**Dodatečné informace č. 1 k zadávacím podmínkám k veřejné zakázce:****„FN Brno – Heliport HEMS – opakované vyhlášení“  
(dále jen „veřejná zakázka“)**

**Zadavatel veřejné zakázky:****Fakultní nemocnice Brno**

| LÁVKY         | 1:50     | <b>F1.02-202</b> |

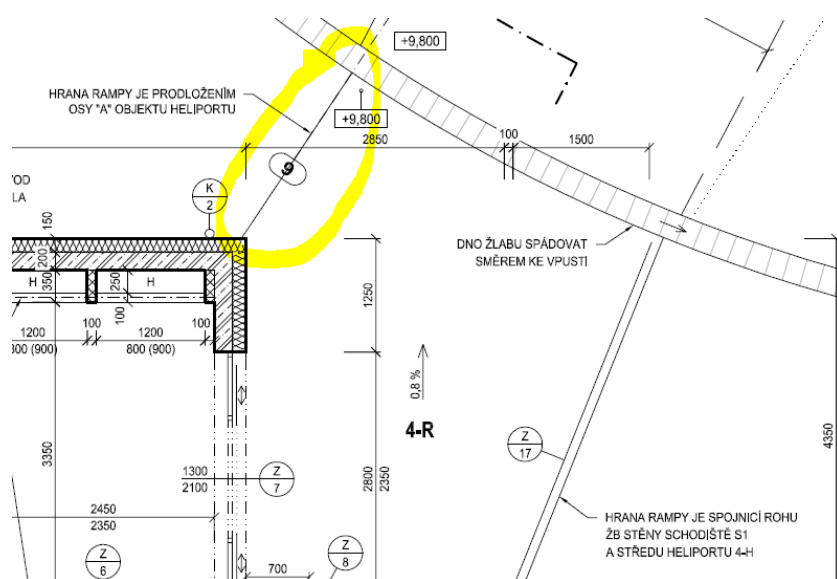
*Součet výměr obsažený v níže uvedené položce výkazu výměr neodpovídá projektové dokumentaci. Ve výměře je chybně připočtena také položka ocel. pororoštu 40/4, která je součástí samostatné položky č.181*

| 179 | 553 50200 | Ocel pororošt 60/5<br>dod+mont+osazení+žár.pozink výkaz výměr<br>viz statická část | m2 | 29,90 |

*Podle výkresu se jedná o položky:*

| Pororošt 60/5 | 21,12 m2 |                  |
| Pororošt 60/5 | 6.78 m2  |                  |

*Co platí?*

**Uchazeč ocení položku v množství uvedeném v soupisu prací.**
